Sicherheitsmitteilung

Nr. **07/2003** (bzw. Pdf no.2/2003)

Hersteller: **Parachutes de France,
2 rue Denis Papin,
Juoy le Moutier
95031 Cergy Pontoise, France**

Muster: **Alle Reservefallschirme der Firma PdF die im Zeitraum
vom 01. Jan. 1987 bis zum 28. Feb. 1989 hergestellt wurden**

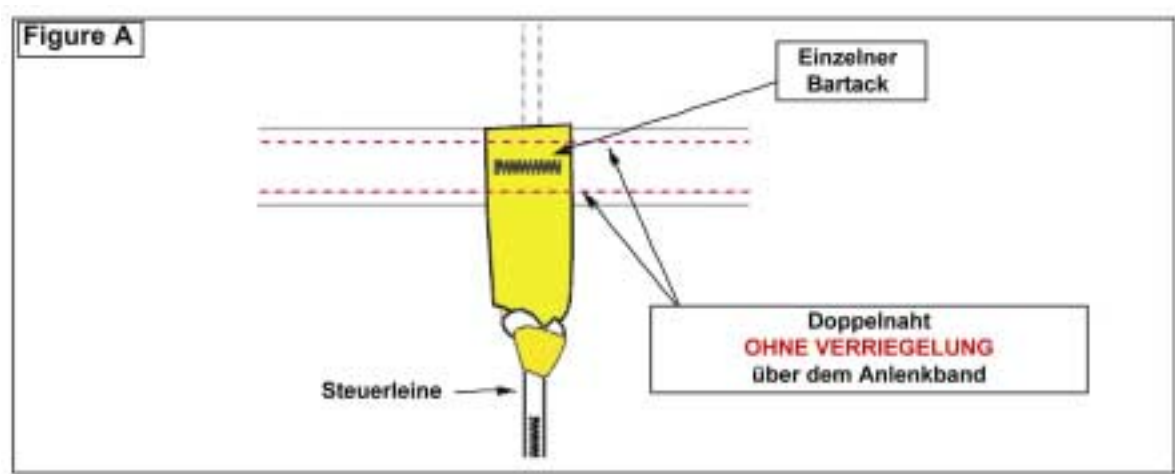
Es wurden bei einer Minimax 5 Reserve gebrochene Stiche der Steuerleinenanlenkung am Fallschirm festgestellt.

Alle betroffenen Reservefallschirme sind vor dem nächsten Sprung durch einen Fallschirmtechniker zu überprüfen.

Der Fallschirmtechniker hat die Überprüfung gem. PdF Safety Bulletin no.2/2003, welches als Anlage beigefügt ist, durchzuführen und entsprechend zu dokumentieren.

Reservefallschirme die das Bild Figure A aufweisen (selbst wenn das Nahtbild oder das Gewebe unbeschädigt aussehen) sind mit der Bezeichnung „BS PdF No2-2003 Grounded“ auf dem Typenschild zu kennzeichnen.

Es wurden im betroffenen Herstellungszeitraum auch andere Vernähungsarten der Steuerleinenanlenkung vorgenommen (siehe Figure B)

Diese Vernähungen sind unkritisch und dementsprechend nach der Überprüfung wieder für den Betrieb zugelassen. Der Reservefallschirm ist in diesem Fall mit der Bezeichnung „BS PdF No2-2003 Airworthy“ auf dem Typenschild zu versehen. Die Überprüfung ist zu dokumentieren.
